Por este medio se le comunica que debe de acercarse a nuestras oficinas de la Dirección Regional Panamá Oeste del Ministerio de Ambiente, para notificarse de la nota aclaratoria **DRPO-DIREC-SEIA-NE-149-2024 de 31 de enero de 2025** del Estudio de Impacto Ambiental, categoría I, correspondiente al proyecto **“CAPILLA BAUTISTA AMISTAD”**, promovido por el Señor ABRAM JOHN HANSON.

Por medio de la presente damos respuesta a la nota DRPO-DIREC-SEIA-NE-149-2025 del La Chorrera, 31 de enero de 2025 y notificada el día viernes 07 de marzo de 2025, En seguimiento al proceso de evaluación del Estudio de Impacto Ambiental, categoría I, proyecto: "CAPILLA BAUTISTA AMISTAD", ubicado en el sector de San Nicolas, corregimiento de Barrio Balboa, distrito de La Chorrera y provincia de Panamá Oeste, ingresado para su evaluación a la Sección de Evaluación de Impacto Ambiental del Ministerio de Ambiente de Panamá Oeste.

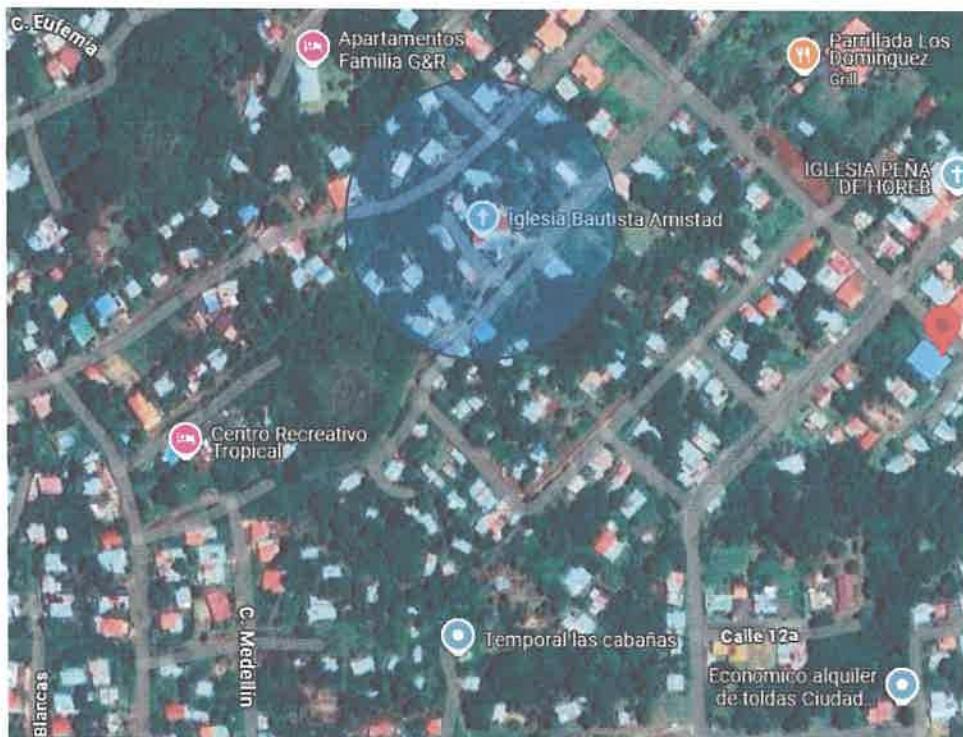
**1.4 Identificar el impacto, valorarlos y las medidas de mitigación a implementar para la fase de construcción y operación por la generación de las aguas residuales.**

Como se ha mencionado en el 9. **Plan de Manejo Ambiental (PMA)**, donde se destaca estas evaluaciones

<b>Etapas</b>		<b>Valorización</b>
<b>Riesgos ambientales</b>		
<b>Etapa de planificación</b>		
	No hay riesgo	No aplica
<b>Etapa de construcción</b>		
	Generación de desechos líquidos	Relevante, impacto temporal y mitigable.
<b>Etapa de operación</b>		
	Generación de desechos líquidos	Se dará el manejo con el sistema de tratamiento, impacto mitigable y de constante seguimiento.
<b>Etapa de abandono</b>		
	Generación de desechos líquidos	No aplica

Impacto	Fases del proyecto				Responsable de su ejecución
	Planificación	Construcción	Operación	Abandono	
Generación de aguas residuales	No se genera.	Se generará líquido no peligrosos, serán recolectados para su disposición final (tanque séptico),	Se generará líquidos tipo domésticos la que será tratada en tanque séptico y Velar que el sistema de tratamiento (tanque séptico que permita cumplir con la DGNI COPANIT 35-2019.	No se contempla en esta fase.	El promotor, MINSA
